## 変速機（自動6速マニュアルモードトランスミッション）について

（届出日：令和2年10月29日 開始日：令和2年10月30日）

リコール番号4835

## 改善箇所説明図

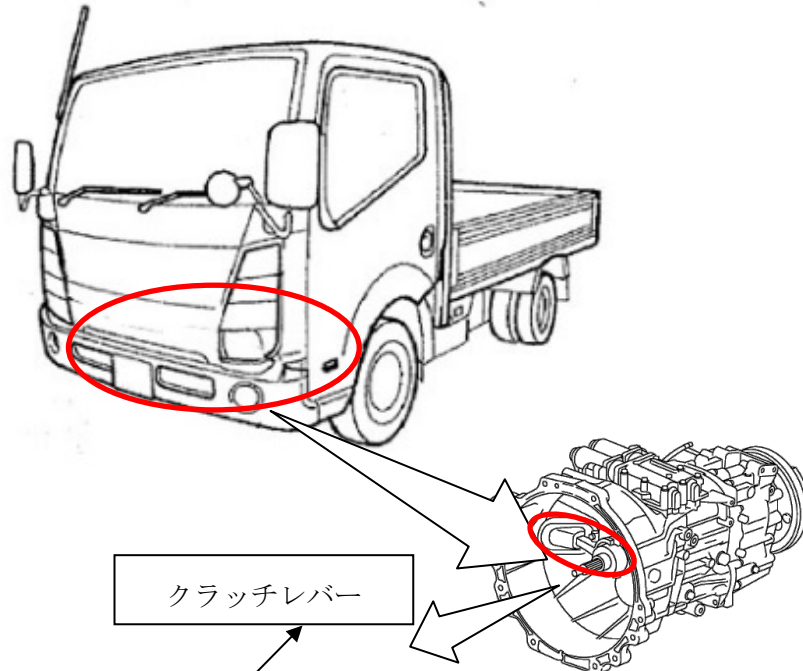
自動 6 速マニュアルモードトランスミッション (6AMT) 搭載車において、冠水路等を走行し、トランスミッション下部の水抜き穴から水が浸入した場合、クラッチレバーの支点部の表面処理が不適切だったため、支点部が錆びるものがある。  
そのため、クラッチレバーの摺動不良により変速遅れが発生し、そのままの状態で使用続けると錆びが進行し、最悪の場合、クラッチレバーが動かなくなるため、警告灯が点灯及び警告音が鳴動するとともに、保護制御によりギヤが固定されて変速できなくなり、停車後に発進できなくなるおそれがある。

全車両、クラッチレバーを新品に変えるとともに支点部にグリスを塗布し、更に 3 年毎に案内のうえ、グリスの再塗布を行う。  
なお、交換部品が準備できるまでは、暫定対応として、支点部の錆を落としたうえでグリス塗布のみを行い、交換部品の準備ができ次第改めて案内をする。

識別：金色のシールをモデルナンバープレートの右横に貼り付ける。
